**AU REMPLACEMENT DE LA PASSERELLE RELIANT LE
CENTRE-VILLE AU SECTEUR «GARE SUD» À DELÉMONT**

RAPPORT DU JURY
DOCUMENT #20

Delémont, le 10 janvier 2023

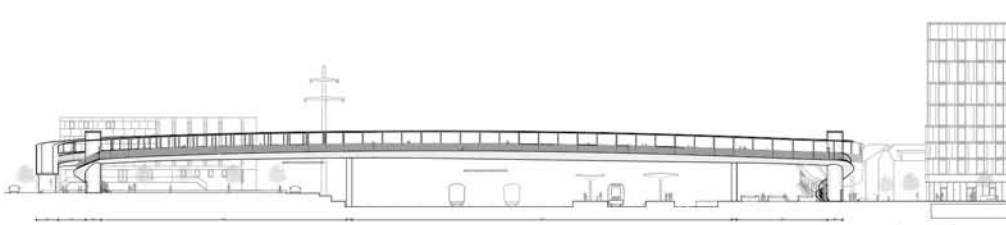
Commentaire du Jury: **L'Échappée** fait partie d'une catégorie de passerelles implantées tout à l'Ouest du couloir à disposition. Elle se démarque néanmoins des autres propositions analogues par la fluidité de sa forme qui lui permet de s'insérer à équidistance des bâtiments existants au Sud des voies. L'intelligence de la proposition se dégage aussi de la place existante côté gare et donne un appui probant à la perspective urbaine de la toute nouvelle rue Jeanne Haas-Ulmann. Grâce à son système constructif en caissons métalliques sous le tablier, elle s'intègre de manière optimale dans le contexte en assurant un franchissement perpendiculaire du faisceau des voies ainsi qu'une bonne accessibilité aux quais à terme. Elle s'évite aussi la délicate question du déplacement éventuel de la pile se situant sur le quai. La qualité générale de l'intervention tant au sol que dans les airs est à remarquer. Il plaît au Jury de souligner la parfaite maîtrise de l'intrados de la structure, l'évidence stylistique du couple poutre/toiture, la limpidité de la gestion des flux, la sécurité générale des usagers et le confort résultant des aménagements et surlargeurs de la passerelle notamment au droit des accès futurs aux quais permettant de composer avantageusement avec des espaces d'attente. Ces espaces dégagés donnent à la fois une qualité urbanistique particulière aux deux extrémités du parcours et en diminuent l'aspect linéaire. L'usage du bois réservé pour les parties les plus fines et proches des usagers est spécialement noté. Il ne fait aucun doute que l'équipe de projet trouvera une solution plus conventionnelle pour les ascenseurs et saura gérer, côté gare, une distance plus contrôlée des accès à l'escalier et à l'ascenseur en regard des voies de garage ce qui permettra une proposition moins encombrée de la placette créée ainsi qu'un réaménagement plus simple et efficient du parking Hasbro et de son accès. Le Jury estime enfin que l'équipe de projet saura aussi apporter une réponse adéquate à la question de la protection par rapport aux lignes de contact qui ne compromettra pas l'élégante expression de légèreté qui se dégage de la proposition.

LA FÉE VERTE MUNICIPALITE DE DELEMONT - PASSERELLE CFF

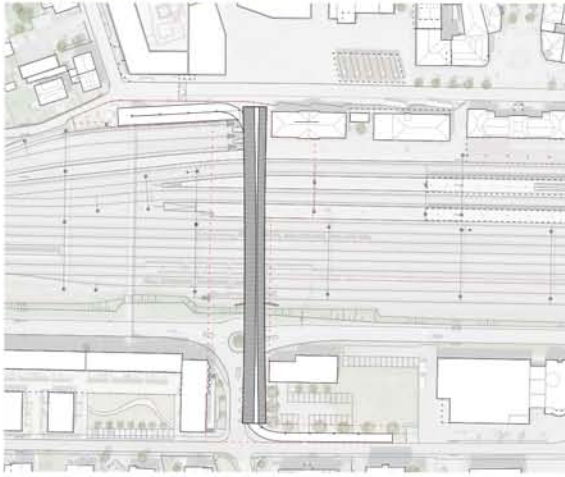
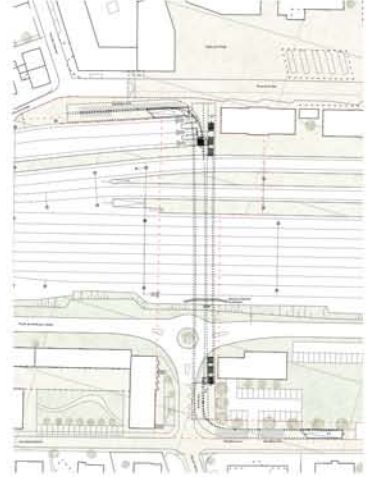
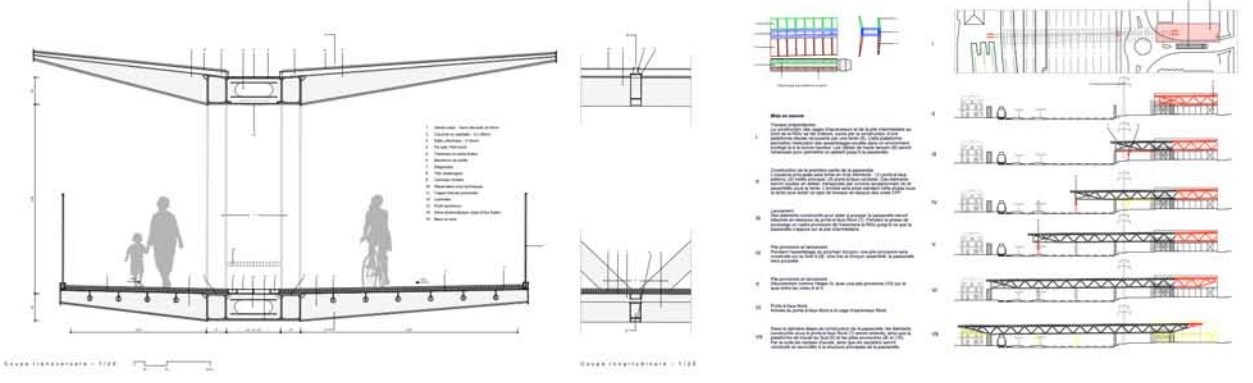
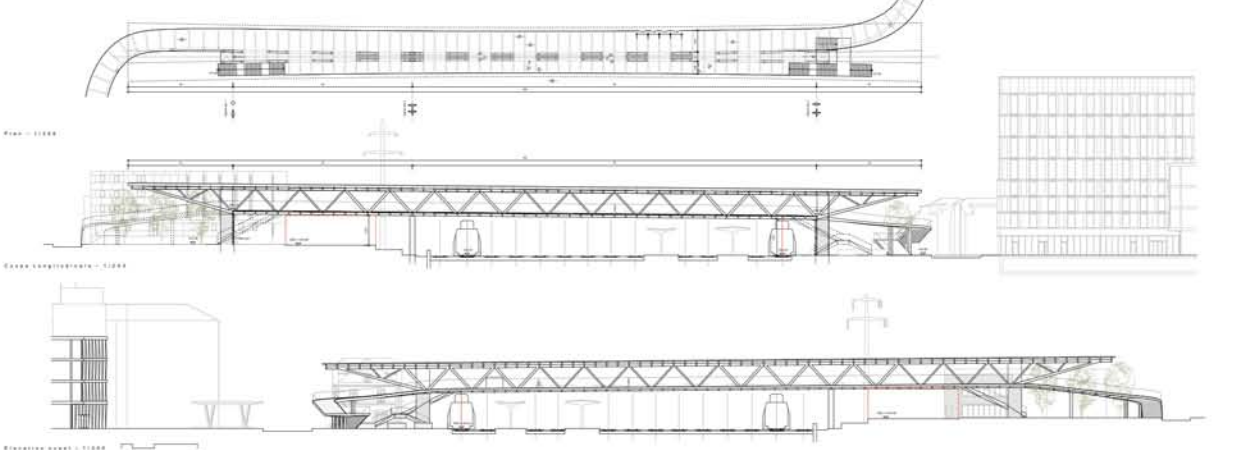
Au terme de ses délibérations, le Jury note que la proposition intitulée La Fée Verte fait partie des projets qui se conforment le plus ainsi que, *in fine*, le mieux au cahier des charges du concours. Le Jury estime que le projet mérite indubitablement de recevoir un prix et place donc le projet à l'unanimité au deuxième rang.

TOBOGGAN

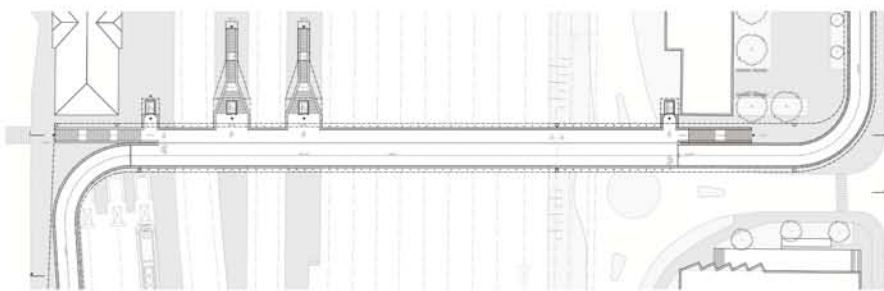
Commentaire du Jury: Parmi l'éventail des solutions envisagées pour le remplacement de la passerelle reliant le centre-ville au secteur «Gare Sud» de Delémont, **Toboggan** est singulier. Le Jury avait pourtant imaginé, dès lors que la toiture était souhaitée, davantage de propositions suspendues à celle-ci. Il a pu débattre de la pertinence de cette typologie dans le contexte de Delémont. Il s'est immédiatement posé la délicate question de l'adéquation de la proposition avec l'échelle de la Ville. L'expression qui se dégage de la passerelle est-elle appropriée? N'y a-t-il pas une sorte de réduction d'échelle? Plusieurs passerelles ont posé la question de l'expression du franchissement, certaines étaient adaptées pour franchir une rivière, une rade, mais certainement pas le faisceau de voies ferroviaires. Le Jury a estimé, dans le cas présent, que Toboggan avait davantage à voir avec une infrastructure de plus grande ampleur. L'exiguïté du couloir d'implantation rend en effet délicate l'intégration du grand portique côté ville avec le voisinage bâti immédiat. Du fait de la position à l'Est de l'axe de lancement de la passerelle, les rapports qu'entretiennent les accès avec le contexte existant sont aussi difficiles. Le Jury a constaté, lors de l'examen préalable, que l'exigence de rayons de raccordement convexes et concaves de 10.0 m des rampes pour les cycles s'est traduite, très majoritairement dans le concours, en plan plutôt qu'en coupe. En tout état de cause, un tel développement de courbe en plan ne se justifie pas en regard ni de fluidité et ni de la sécurité. La gestion des différents usagers, en faisant abstraction du contexte, est limpide avec ses différentes strates. Le principe constructif est bien en adéquation aussi avec la nécessité demandée de flexibilité due à la tectonique des quais de l'infrastructure ferroviaire. La solution esquissée pour les accès aux quais est jugée particulièrement efficiente.

Lai vâdye vâdâse

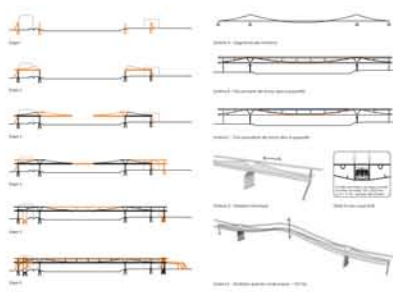
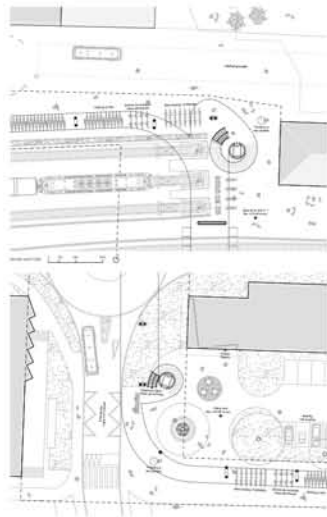
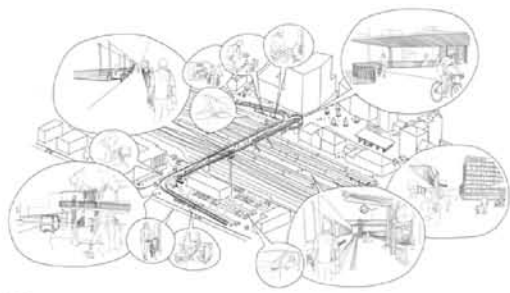
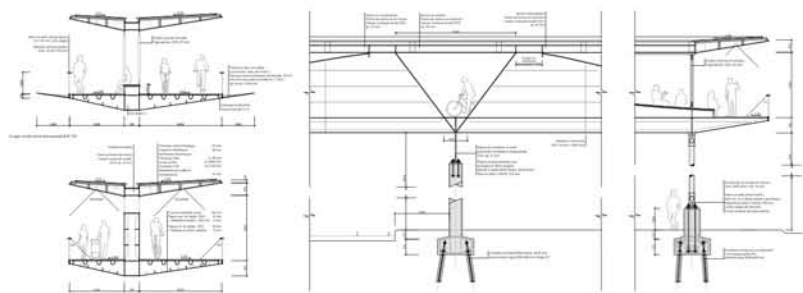
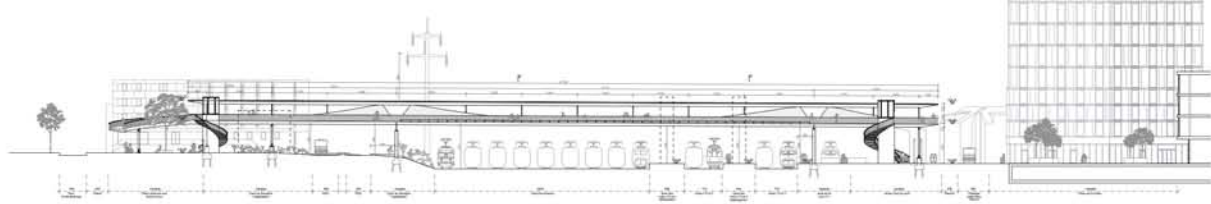
Commentaire du Jury: Le projet «Lai Vâdye Vâdaise» est le résultat d'une approche sensible du contexte local et est remarqué dans le panel des propositions issues du concours. Du point de vue de l'implantation, la passerelle est presque perpendiculaire au faisceau des voies. Ce très léger angle qui ne contraint pas l'exploitation ferroviaire permet de maintenir une distance appropriée avec le bâtiment Hasbro au Sud. Son principe constructif en voiles permet de franchir une grande portée (sans pilier intermédiaire) et de placer stratégiquement les piles. Le lancement de la passerelle est en particulier relevé par le Jury. Sa coupe transversale asymétrique, comme cela a été proposé par plusieurs projets, qui place les voiles porteurs au cœur de la passerelle spécialise les voies réservées aux usagers de manière optimale. À l'opposé des projets qui évoquent la puissance de la poutre porteuse, il se dégage de l'ensemble une élégante légèreté tout à fait en phase avec la vocation de belvédère que la nouvelle passerelle veut véhiculer. Ici, nul besoin de scander un rythme structurel ou de se référer à l'histoire du lieu. La beauté et la sobriété des lignes de «Lai Vâdye Vâdaise» sont à saluer. À l'instar de L'Échappée, le bois est essentiellement utilisé pour traiter le plafond de la toiture. Cette approche a donné lieu une discussion approfondie sur l'utilisation du bois qui ne doit pas être comprise littéralement comme une composante nécessairement structurelle. Un revêtement de surface comme un plafond ou une finition de contact avec les usagers est bien à même de conférer à l'infrastructure la touche caractéristique de ce matériau. La proposition pour le garde-corps est particulièrement bien équilibrée dans la coupe générale, même au passage du faisceau des voies avec son complément de protection pour les lignes de contact. La hauteur de garde est cependant insuffisante du côté des cycles. Le développement de l'escalier sans palier intermédiaire autour du fût de l'ascenseur n'est pas praticable.

Les rampes non couvertes à plus de 6% ne sont pas conformes au cahier des charges du concours. S'affranchir de cette contrainte en les chauffant est inadmissible pour la Ville de Delémont. Bien qu'il s'écarte de manière importante des principes de durabilité, en raison de ses qualités, le Jury retient le projet «Lai Vâdye Vâdaise» dans le classement final.

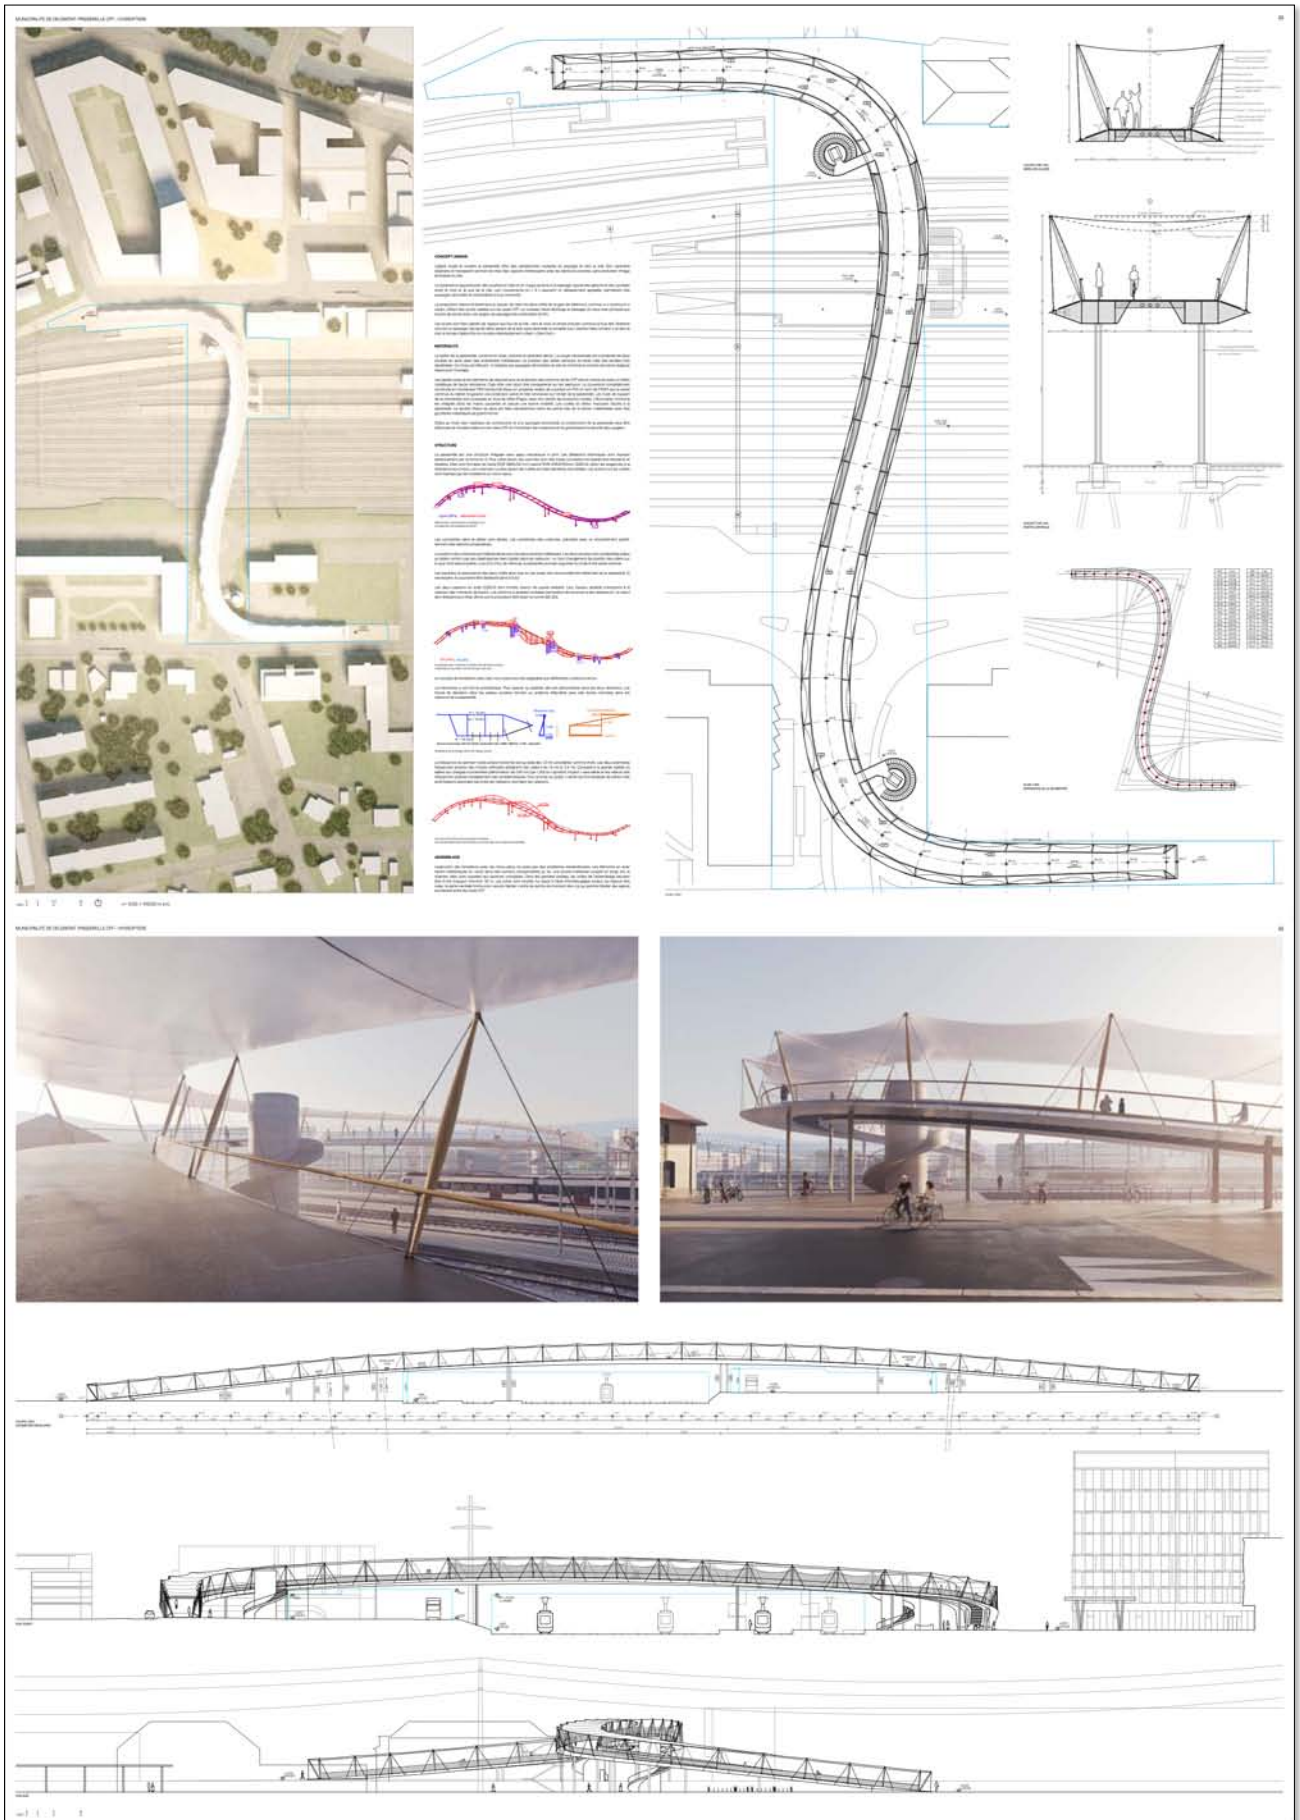
Commentaire du Jury: **Hydroptère** fait partie des projets dits en «S» qui privilégient délibérément le design aux contraintes du cahier des charges du concours. Ses transgressions, en particulier, ont permis au Jury de préciser les critères d'appréciation ainsi que leur pondération conformément à sa décision d'approfondir les éléments qui ressortaient de l'examen préalable. Il a conclu qu'un certain nombre d'écarts étaient réhivitoires d'un point de vue fonctionnel. En premier lieu, le raccourcissement des voies de garage n'était explicitement pas envisageable. Deuxièmement, la passerelle enjambe très légèrement deux angles du périmètre du concours (plusieurs projets y sont confrontés sans que cela soit spécialement à considérer comme un motif d'exclusion). Troisièmement, la notion de franchissement perpendiculaire du faisceau des voies n'est pas respectée — cela est problématique du point de vue de l'exploitation ferroviaire. Il n'en demeure pas moins que la pureté mathématique du projet Hydroptère, son expression aérienne, sa flexibilité structurelle ainsi que son originalité a conduit à son maintien dans le quintette final. Hydroptère a aussi permis un large débat sur la question du caractère ostentatoire, à savoir l'adéquation entre un geste et l'échelle du contexte dans lequel il s'inscrit. Sans être particulièrement déséquilibré, le projet Hydroptère n'est guère adapté à la latitude de Delémont aux yeux du Jury qui verrait une telle passerelle dans un endroit où l'on peut s'affranchir du poids de la neige et dans un environnement plus aquatique que métallique. Si Hydroptère est original, poétique et singulier dans le concours, le Jury relève néanmoins les inconvénients suivants: le faible dégagement aux droits des ascenseurs et des escaliers; la mixité des trafics des cycles et des piétons avec le cisaillement imposé aux flux piétonniers de par le positionnement des accès verticaux de part et d'autre de la passerelle, le développement des escaliers sans paliers intermédiaires, l'orientation des accès au niveau du sol, les difficultés liées à l'entretien.

À la fin de ses délibérations, bien qu'il s'écarte de manière importante du cahier des charges du projet faisant l'objet du présent concours, en raison de ses qualités, le Jury décide d'attribuer une mention au projet Hydroptère et de le classer au cinquième rang.
